LAT-DS-00920-03

Tolérances générales: ± 0.1	A0	ind / Modification / Date / Visa	
Usinage: Ra1.6		Laboratoire Leprince Ringuet ECOLE POLYTECHNIQUE 91128 PALAISEAU	
Traitement ou protection: Alodine 1200			
Matière: ~~Z2CN18-10~~ 2618A-T851 (ind.B)		TEL: 01 69 33 xx xx FAX: 01 69 33 39 62	IN2P3
Ech: 1	Quantité: 2	PLAQUE DE FERMETURE X (CLOSE OUT PLATE X)	
Dessinateur: edy	Date: 05-2002		
Vérifié: Ferreira	Approuvé: xxxxxxxxxxxx	GLT-LLR-00-09	C A B

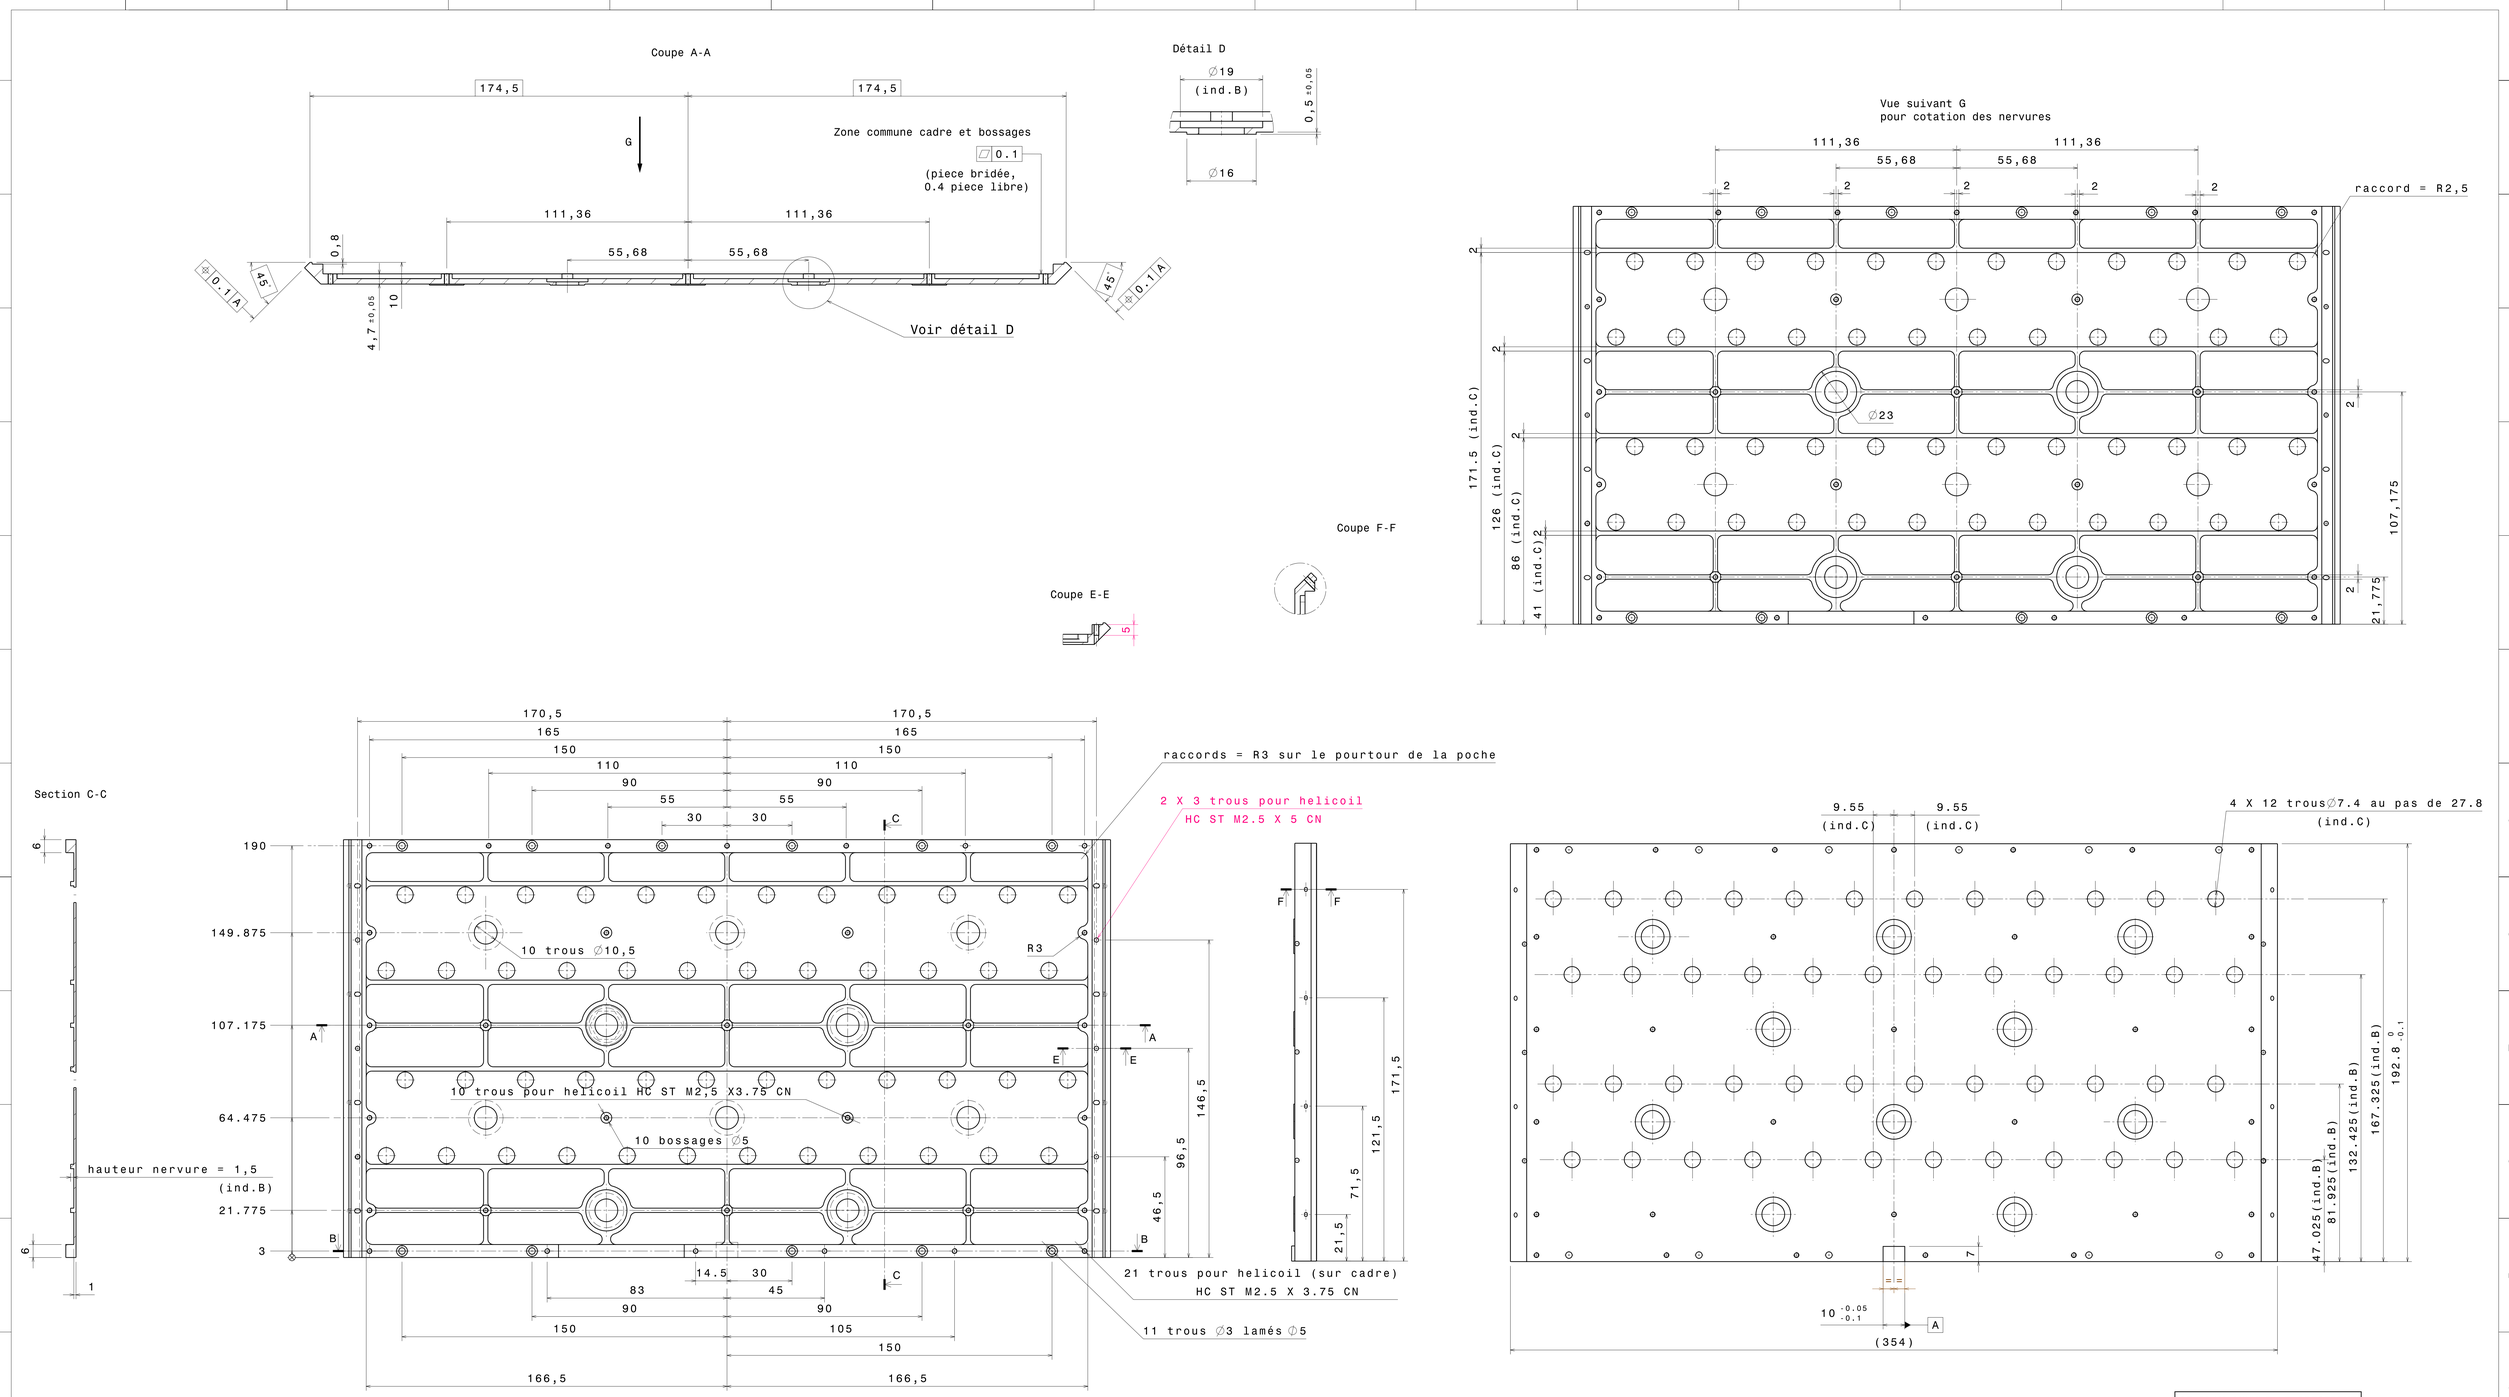
ind	Modification	Date
C	-modification position des 4x12 perçages -passage du diamètre des trous de ⌀5 à ⌀7.4 -décalage des nervures horizontales de 1mm	06-11-02
B	-Modification matière -Remplacement des trous oblongs par des trous ⌀5 -Rajout de renforts sur la face avant	14-10-02
